# BREYTING Á DEILISKIPULAGI „HÁLSAHVERFIS“ VEGNA GRJÓTHÁLS 1-3

VERK:  
Breyting á deiliskipulagi fyrir Grjótháls 1-3

## Varðar: Grjótháls 1-3, breyting á deiliskipulagi

Að lokinni grenndarkynningu er lögð fram að nýju umsókn T.ark Arkitekta ehf. dags. 2. október 2019 varðandi breytingu á deiliskipulagi Hálsahverfis vegna lóðarinnar nr. 1-3 við Grjótháls.

BREYTING Á HLUTA DEILISKIPULAGSUPPDRÁTTAR HÁLSAHVERFIS FYRIR GRJÓTHÁLS 1-3, MKV. 1:2000

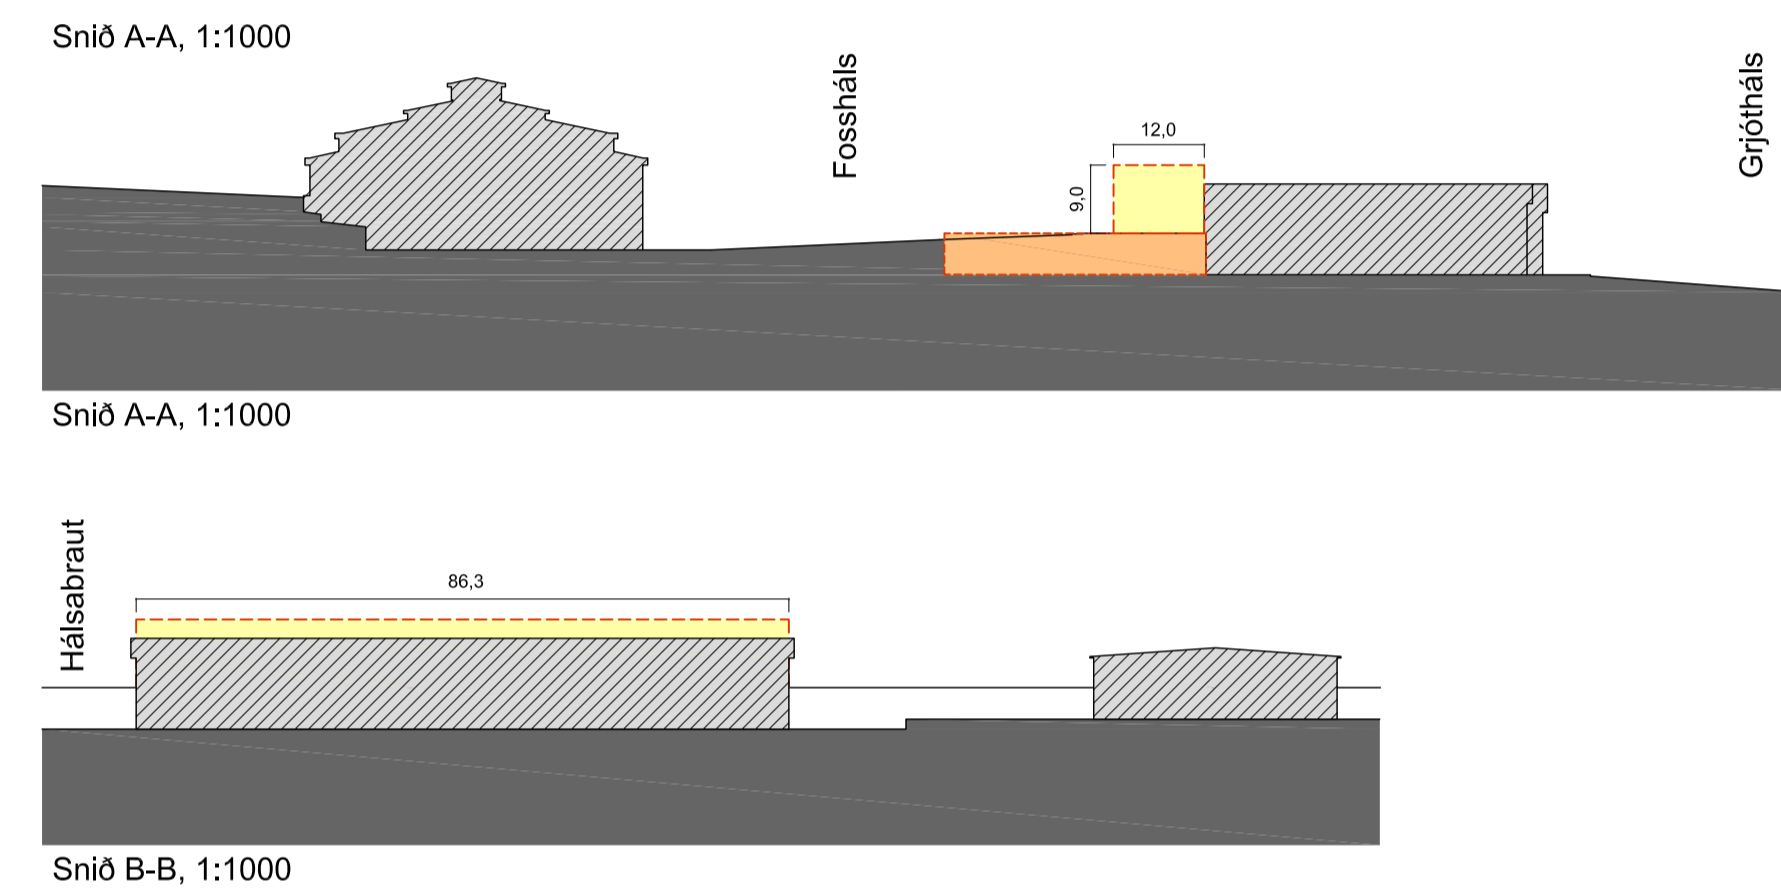
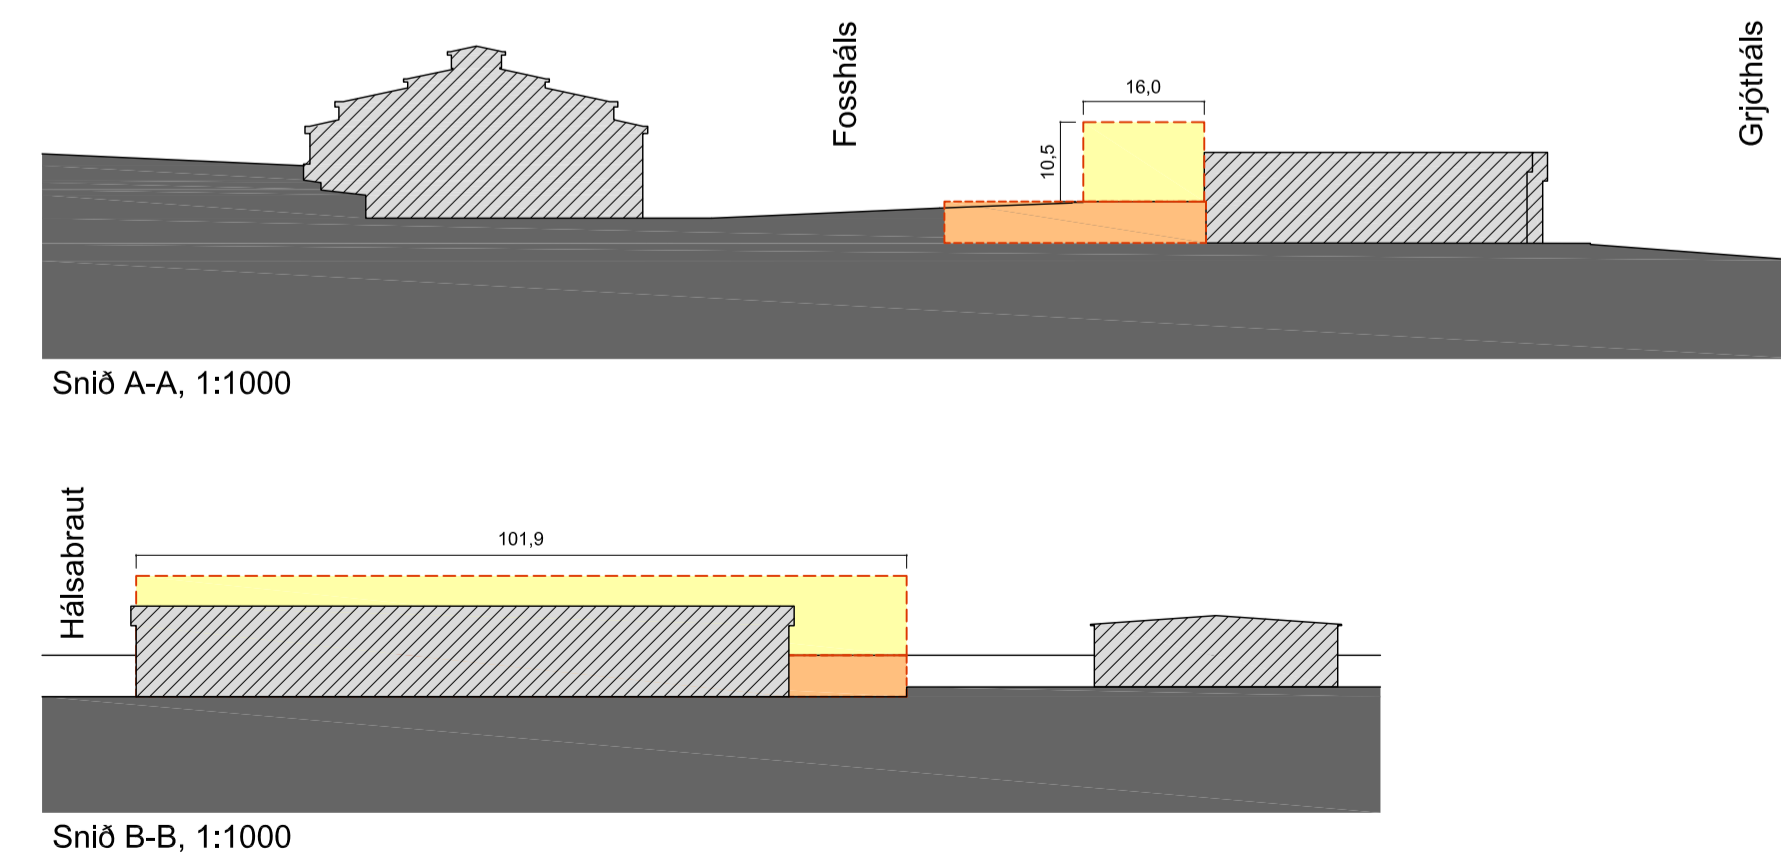
Fyrir hönd SS, sem á stóran hluta fasteignarinn Fossháls 1, mótmælir undirritaður harðlega tillögu um hækkun leyfilegrar byggingar þar sem slík hækkun rýrir útsýni frá Fossháls 1 til norðurs og þar með verðmæti eignarinnar.

Mótmælt er harðlega tillögu um hækkun leyfilegrar byggingar þar sem slík hækkun rýri útsýni frá Fosshálsi 1 til norðurs og þar með verðmæti eignarinnar.

**Svar:** Í gildandi deiliskipulagi, sem er frá 2000 og miðaði að þéttingu byggðar, eru almennar hæðarheimildir á svæðinu þannig að heimilt er að hæð útveggja og þaks verði allt að 17 m ef um 4 hæða hús er að ræða nema annað sé tilgreint.

Á þeirri lóð/þeim byggingareit sem hér um ræðir eru hæðartakmarkannir meiri eða þannig að eftir breytingu má mannvirki á þessum stað ekki verða hærra en 10,5 m. Ekki er fallist á að breyting á því útsýni sem vænta má til framtíðar sé verulegt vegna hækkunar þessa byggingarluta um 1,5 m.

Hvað dýpkun reitsins til suðurs um 4 m varðar þá eru möguleg útmörk bygginga enn í línu við aðrar byggingar götuhliðarinnar og fellur því vel að byggðamynstri.

**Niðurstaða:** Lagt er til að tillagan verði samþykkt óbreytt
